CAMBIOS POR SALA DE LACTANCIA:

NOTA:  
El cero altimétrico corresponde al sector acceso SE AGRESTE SALA DE LACTANCIA 14.06.2022

UTEC		PROYECTO PLANTA BAJA	
 CONSULTORIA INGENIERIA ARQ. VERÓNICA SUAREZ Tel: 091 978 007 Email: veronica@utecingenieria.com ASISTENTE TÉCNICO: Leonardo De Lima, María E. Martínez Asesor Técnico: XXXXX	Ciudad	Departamento	
	MELO	CERRO LARGO	
	Revisión	Fecha	Escala
XXXXX	REV 01	06/2022	1:50
		Plano	A1_21

PLANTA BAJA  
escala 1:50

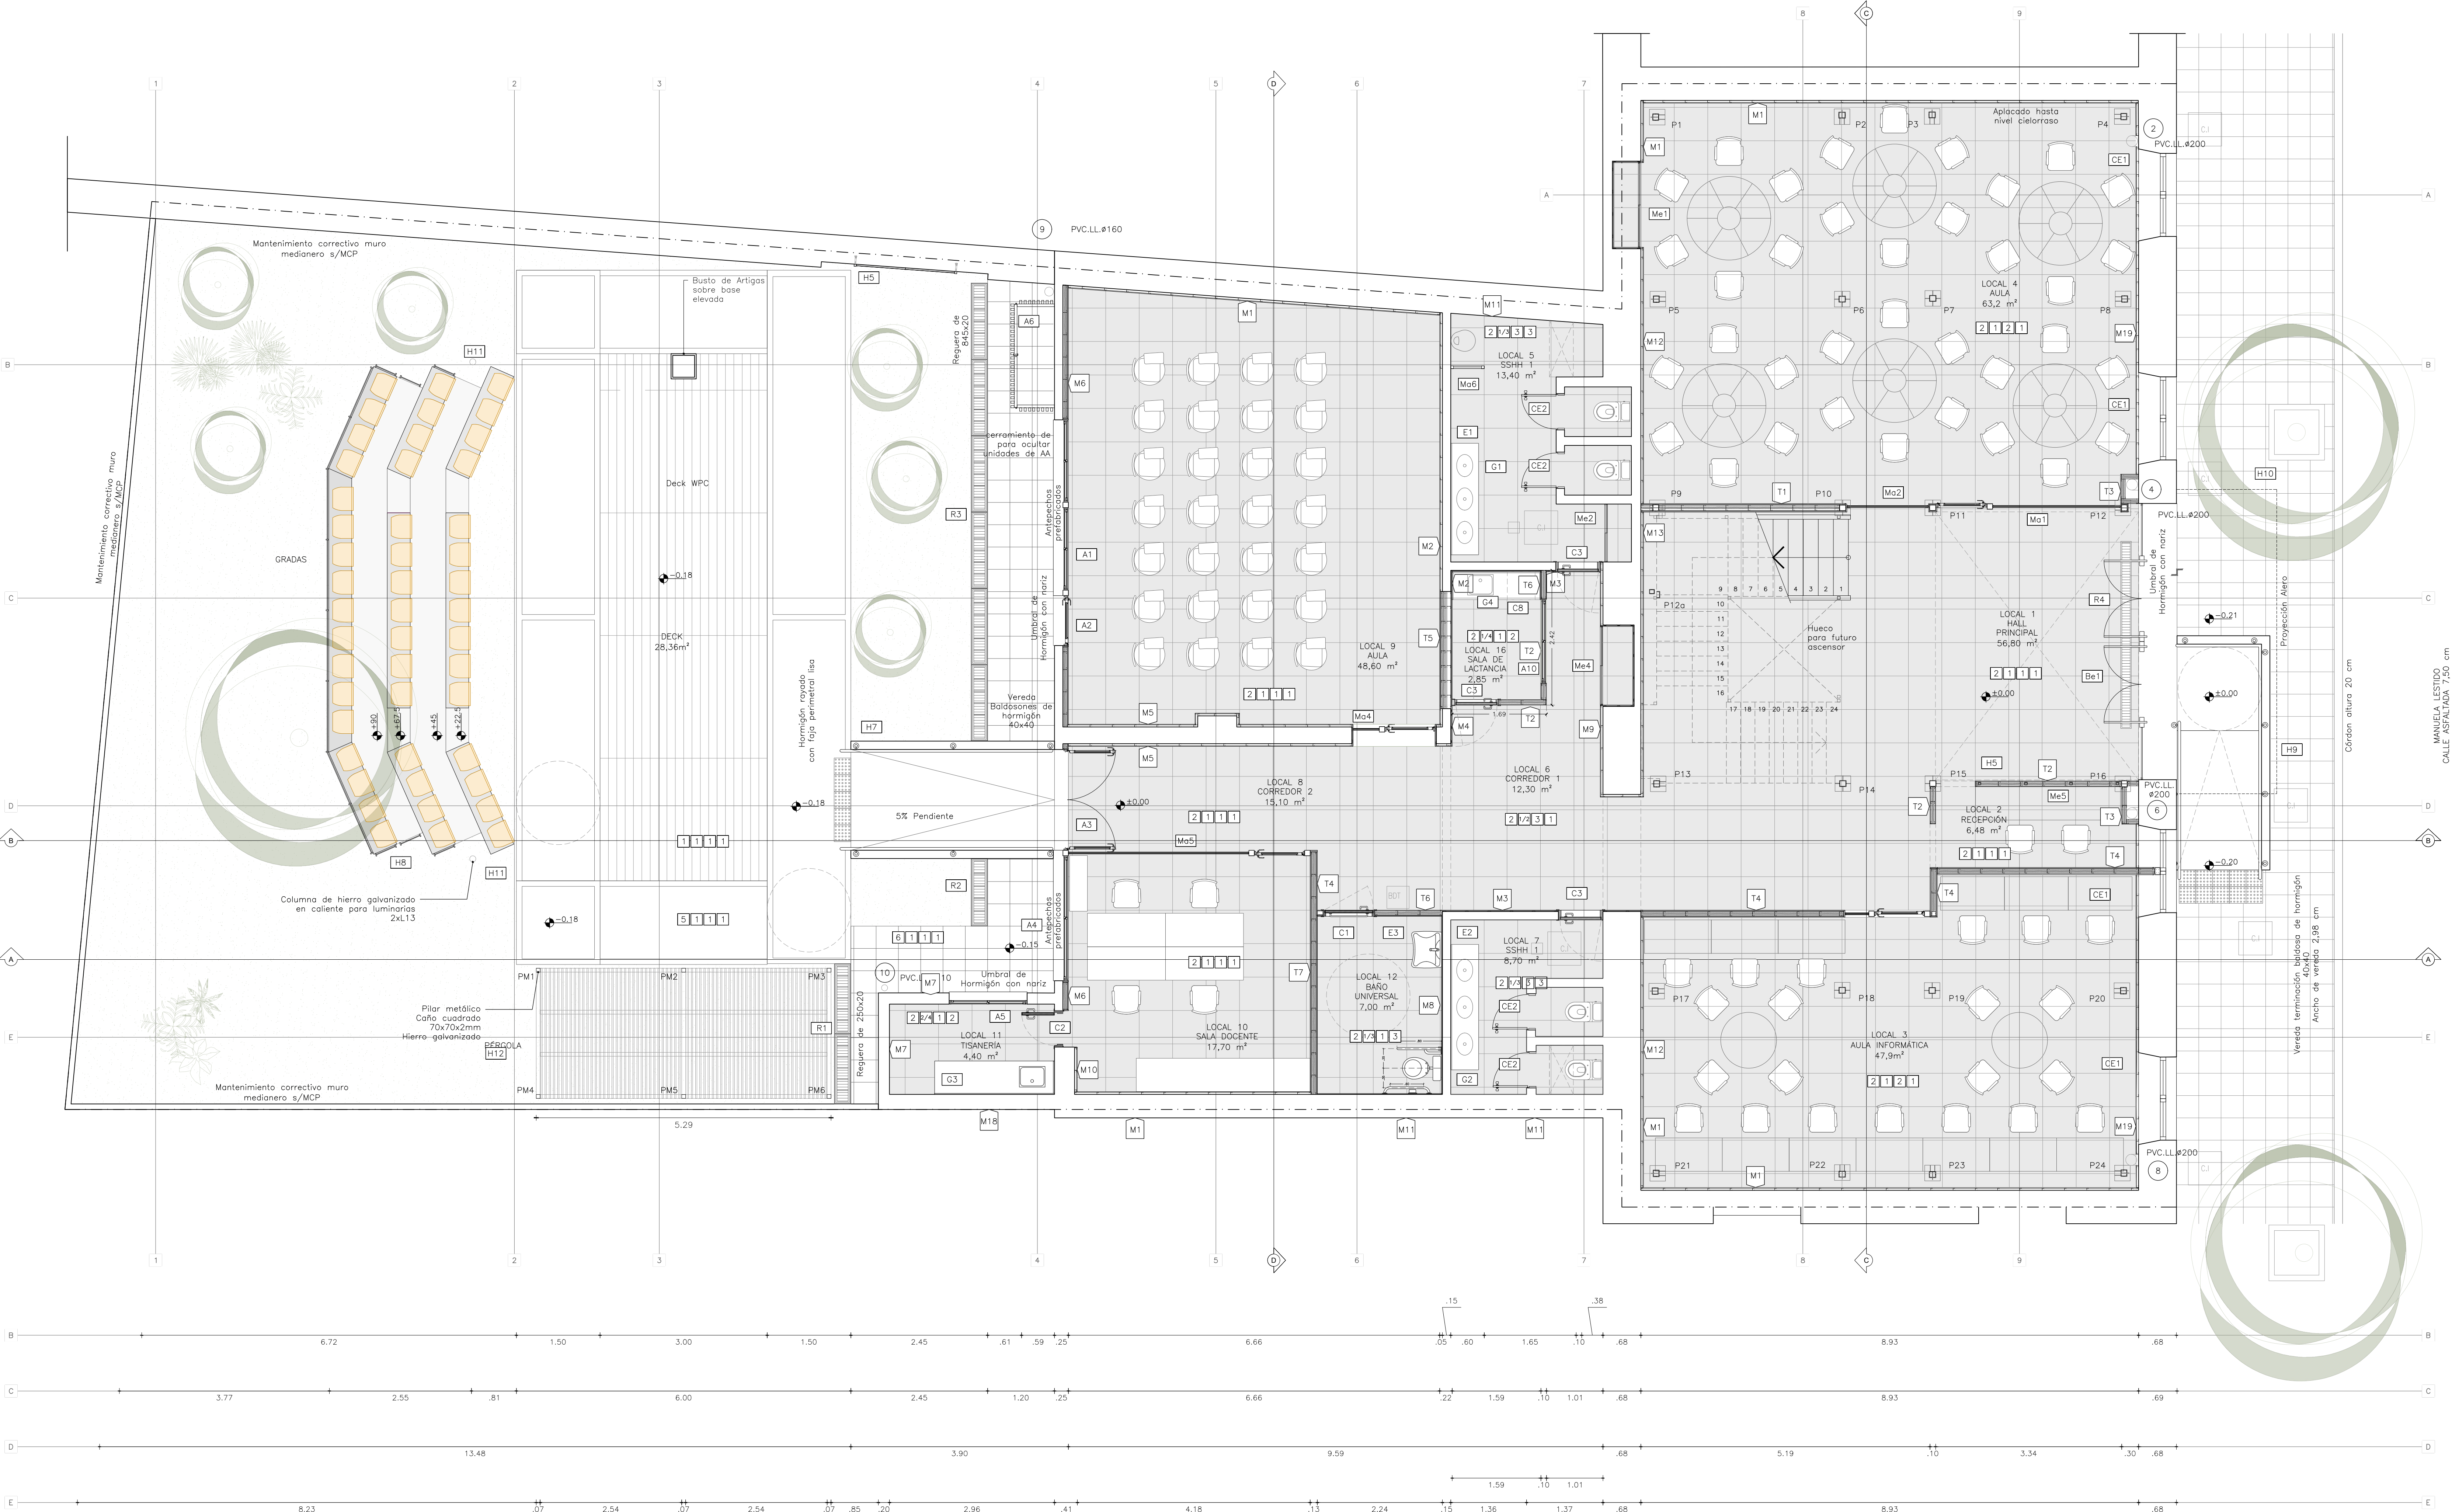
- Se agrega una puerta C3 y su correspondiente entrepuerta.
- Se debe prever banquina y graseo bajo pileta con su instalación de abastecimiento, desagüe y ventilaciones necesarias.

- Se realiza mueble bajo mesada, C8 de iguales características que el mueble de tisanería, MDF Kendal Natural. Será de 3 puertas. Dos bajo pileta y la tercera la que contiene el frigoríbar. Incluye un estante sobre mesada para colocar microondas.

- Se agrega abertura A10 analoc, taboquera 140x50 altura +2.10/+2.60. Sistema Gala, vidrio 6 mm transparente.
- Se agrega mesada G4 (1.58x60), silestone blanco norte con pileta de acero inoxidable y grifería de mesada igual a tisanería. Zócalo perimetral ingletado en esquina. Borde pulido.

- Local 16. lleva cielorraso simple altura +265, se prevee extracción mecánica que se llevará por encima de local 9 hacia el exterior. (rejilla) Se deberán prever los pases necesarios. La extracción a suministrar deberá contemplar la renovación de aire del local, 150 m3/h. Se tendrá llave de encendido independiente de las luminarias. Se prevee la instalación eléctrica necesaria para el equipo solicitada a estos efectos.

- Se debe prever equipo AA de 9000 BTU, con desagüe hacia baño masculino y la unidad exterior colocada en nicho A6 con su desagüe asociado.
- Se agrega un toma bajo mesada para frigoríbar, un toma sobre mesada para microondas, mas toma de servicio a +40 cm y otro toma extra sobre mesada.

- Se agregan dos luminarias del tipo L6 y se eliminó una L3.
- Se cambia de lugar el ingreso al AULA Local 9, lo que genera nueva demolición de muro y mayor metraje de tabique T5 y menor M5.

- La sala de lactancia se puede alimentar desde el T5, llevando las canalizaciones por piso.
- Para no perder interruptores de reserva, en T6 habría que agregar un diferencial tetrapolar de 40A 30mA y 6 interruptores de 16A. De estos interruptores se alimentara, en una derivación los tomas de servicio y el microondas, en otra derivación el frigoríbar y en una tercera derivación se alimentara la extracción. Estos tomacorrientes deben ser schuko con llave de corte bipolar.

- La iluminación se puede tomar de los interruptores de reserva.
